**REGULERINGSFORSLAG TIL
OFFENTLIG ETTERSYN**

Fagnotat

Vår referanse: PLAN-2022/24850-132
Saksbehandler: Marita Sørensen Solaas
Dato: 18.11.2024

**Forslag til detaljregulering– offentlig ettersyn
Årstad. Gnr. 159, Bnr. 81, mfl., delfelt S19 og S20, Mindemyren
arealplan-ID 71140000**

Figur 4: Til venstre: Bygg markert med grå skravering foreslås bevart, bygg markert med rødt omriss foreslås revet. Bygg med svart omriss er foreslåtte nybygg (figur 4-44 i planbeskrivelsen).

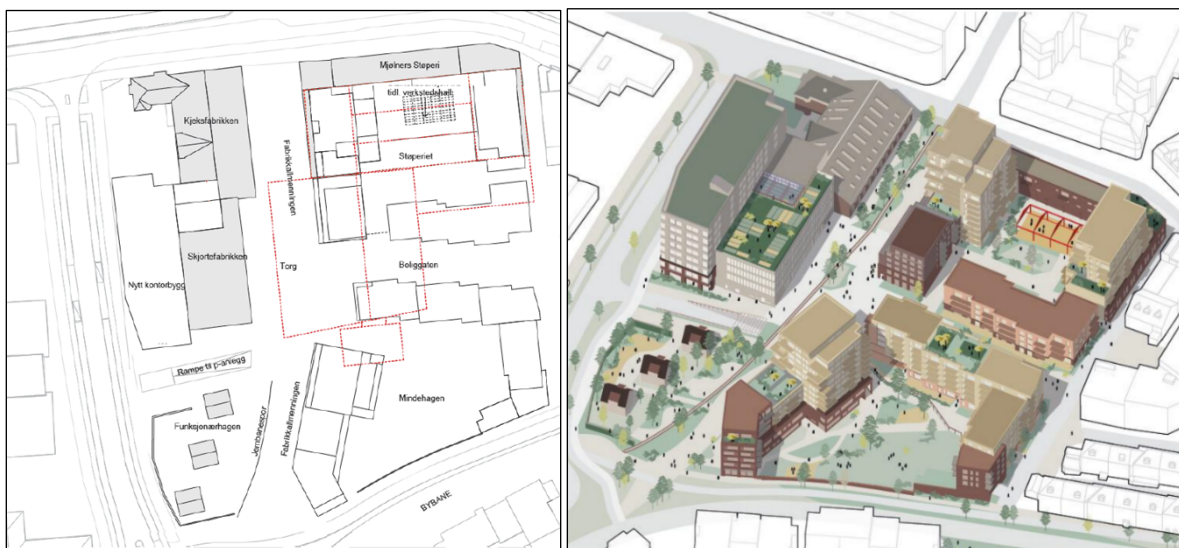
Området er godt egnet til fortetting med gode kollektiv- og sykkelforbindelser. Vi støtter forslaget om transformasjon til urbant område med høy andel bolig som vil bidra til ønsket framtidig kompakt byutvikling på Mindemyren. Vi slutter oss til hovedgrepet i strukturen med bevaring av bygg som foreslått, nytt kontorbygg mot Kanalveien og kvartalsløsningene i S20 (se figur 4 og 5).

Figur 8: Utsnitt fra 3D-modell. Oransje felt viser maksimale høyder i områdereguleringen.

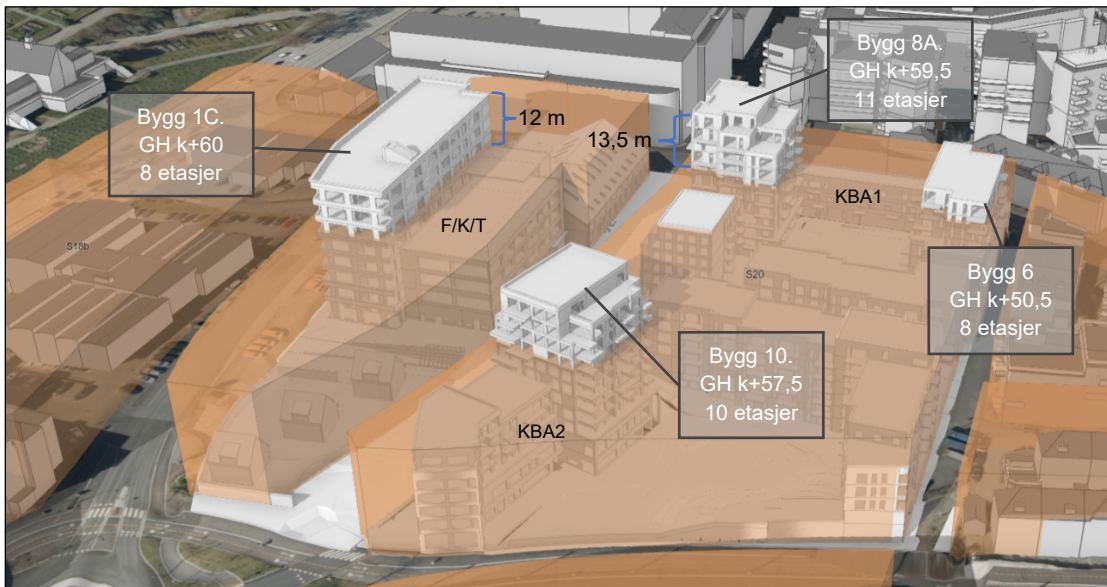
Maksimalt byggehøyder ifølge områdereguleringen er 6–7 etasjer for felt S19 og 5–6 etasjer for felt S20. I planforslaget foreslås 4–11 etasjer på ny bebyggelse. Forslaget innebærer høyder som er inntil 12 meter over områdereguleringens krav for delfelt S19 og inntil 13,5 meter for delfelt S20, se figur 8. Høyder og volum har vært et omdiskutert tema i planprosessen, men det er ikke landet på et omforent forslag. Vi har blant annet anbefalt at bygg 6, 8A og 10 i KBA1 og KBA2 bearbeides ved å redusere høyden og gjøre bebyggelsen smalere.

Vi slutter oss til prinsippet om varierte høyder som går over høydene i områdereguleringen på enkelte punkter, mot at det sikres lavere bygg andre steder. Dette vil gi bedre tilpasning til eksisterende bebyggelse, og bedre sol- og dagslyforhold, enn om all ny bebyggelse skulle hatt områdereguleringens maksimale byggehøyde. Vi støtter i hovedsak plasseringen av byggene med økte høyder fordi plasseringen gir færrest konsekvenser for solforhold internt i planområdet og for naboer. Vi vurderer likevel at volumene i planforslaget er for voldsomme, særskilt sett fra bakkeplan i allmenningen, gårdsrommene i boligkvartalene og eksisterende boligbebyggelse mot Krohnhaugen i øst. I tillegg er fjernvirkningen som framgår av *fotomontasje og perspektiv datert 24.09.2024* stor.

De høyeste punkthusene, på bygg 8A og 10, med henholdsvis 11 og 10 etasjer, vil oppleves som voldsomme. Bygg 8A vil være i overkant av 34 meter sett fra allmenningen. Begge byggene er i tillegg brede i begge retninger, noe som bidrar til å øke volumvirkningen. Vi anbefaler at punkthusene gjøres smalere, både for å dempe volumene og for å frigjøre areal

Figur 9 og 10: Blått omriss viser mulig måte å både oppnå større uteoppholdsareal og smalere bygningskropper i KBA1 og KBA2.

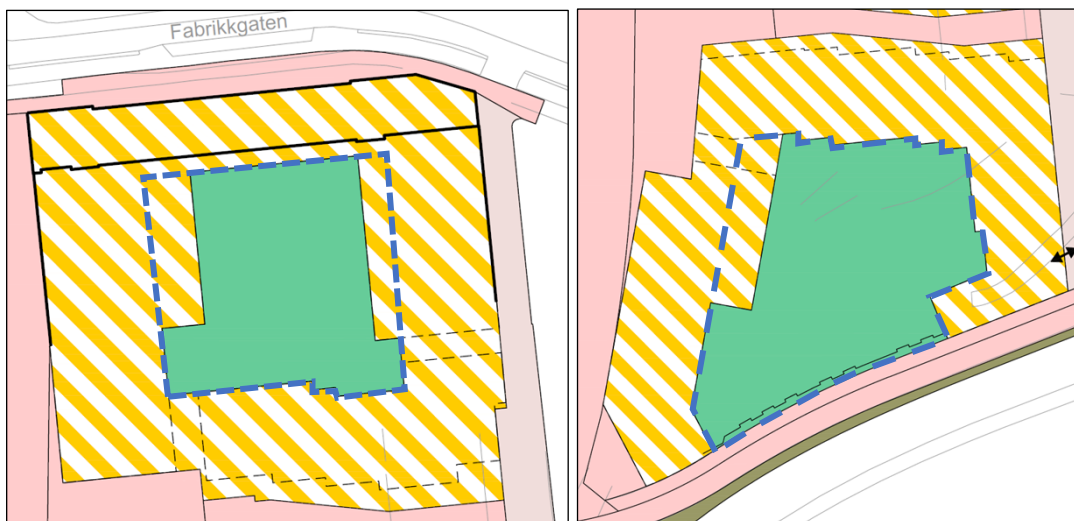
til gårdsrommene. Spesielt for gårdsrommet til KBA1 (f_UTE1) må det ses på utformingen av bygg 8A og 8B for å sikre bedre solforhold i gårdsrommet og dagslys for boenhetene som ligger inn mot gårdsrommet. Både bygg 8A og bygg 10 er sikret noe avtrapping av høyder inn mot gårdsrom. Ifølge planbeskrivelsen er det tenkt private takterrasser på de nest øverste etasjene. Det er ikke gitt noen føringer for utformingen, og de framgår ikke av illustrasjonene. Vi fraråder takterrasser på de nest øverste etasjene ettersom det vil bidra til å øke høydevirkningen mot gårdsrommene.

Figur 12: Utklipp av snitt B-B' i vedlegg terrengsnitt datert 24.09.24 viser foreslåtte terrengendringer i felt f_UTE3 og o_TO1.

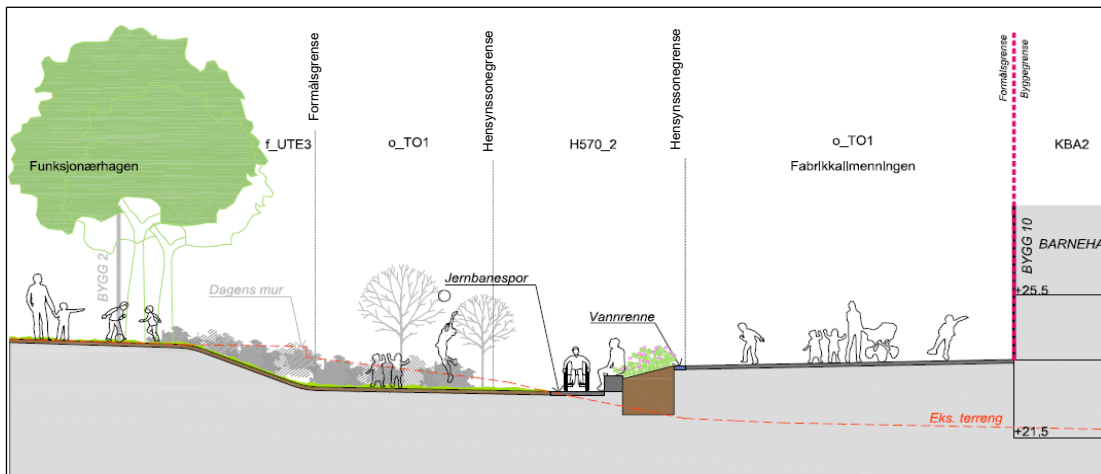
Jernbanesporet ligger litt lavere i terrenget enn hagene innenfor arealformålet torg, felt o_TO1. Det foreslås å senke terrenget på vestsiden og heve terrenget på østsiden for å lage et relativt flatt uteområde mellom eneboligene og jernbanesporet (se figur 12). Vi anbefaler at felles uteareal rundt husene i stedet tar utgangspunkt i dagens terrengnivå og hageanlegg. Med foreslått utforming deles sørlige del av allmenningen i to, der halve arealet vil oppleves som privatisert og dårlig tilgjengelig. Jernbanesporet vil oppleves som mer gjemt vekk enn dagens situasjon. Delen mellom hageanlegget og jernbanesporet er i dag et godt tilgjengelig areal med sittegrupper (se figur 13). Etter vår vurdering kan området i hovedsak videreføres som det er. Det bør heller søkes måter å fremheve jernbanesporet på som en del av den offentlige allmenningen (felt o_TO1).

Det foreslås 2,5 m høy støyskjerm rundt funksjonærhagen, felt f_UTE3. Det må vurderes om høyden på skjermen kan reduseres for å åpne opp området mer. Dette må avveies mot behovet for støyskjermede uteområder. Støyskjermen må videre inngå i reviderte versjoner av illustrasjoner av området.

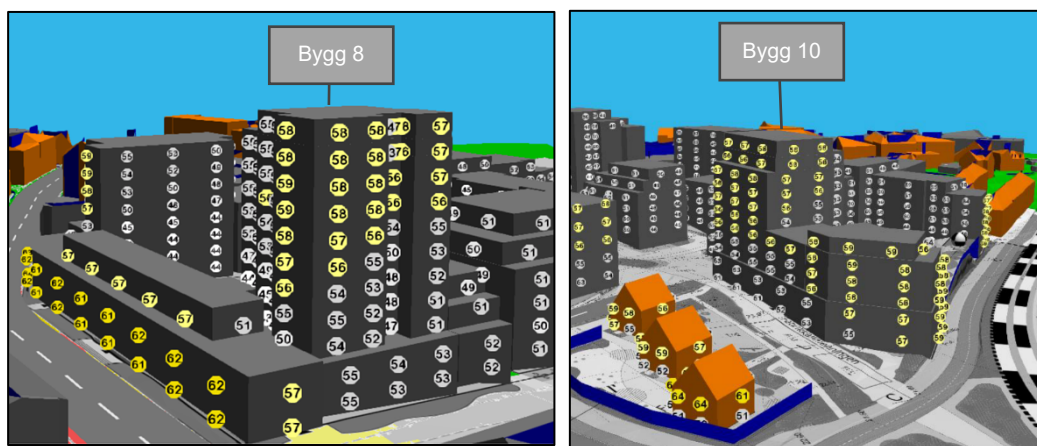
Det foreslås å etablere en «akebakke» som beslaglegger store deler av barnehagens uteareal. Vi leser dette som en tilpasning til nedkjøring til VA-anlegg under bakken. Arealet foreslås med fall på 1:2 og 1:3. Det er positivt å etablere terreng i barnehagens utearealer, men vi kan ikke anbefale den foreslåtte terrengformingen. Mengden bratt areal vil i praksis gi utearealet som helhet liten bruksverdi. Store deler av den flate delen av barnehagens uteareal er avsatt til fordrøyingsanlegg, noe som setter ytterligere begrensninger på arealets brukbarhet.

Barnehagebruksplanen angir at uteareal for en barnehage for 90 barn bør være 2160 m². Oppgitt størrelse på barnehagens uteareal i planbeskrivelsen er 1902 m². Det er sikret minimum 1900 m² i forslag til bestemmelser. Vi har fra oppstart anbefalt 2000 m² uteareal (areal for vogn-/lekeskur kommer i tillegg). Vi holder fast på denne anbefalingen. Når sykkelparkering og kantsoner/sikkerhetssoner mot boliger trekkes fra, kan vi ikke se at det med foreslått utforming er mulig å innfri hverken planforslagets bestemmelser (1900 m²) eller vår anbefaling (2000 m²).
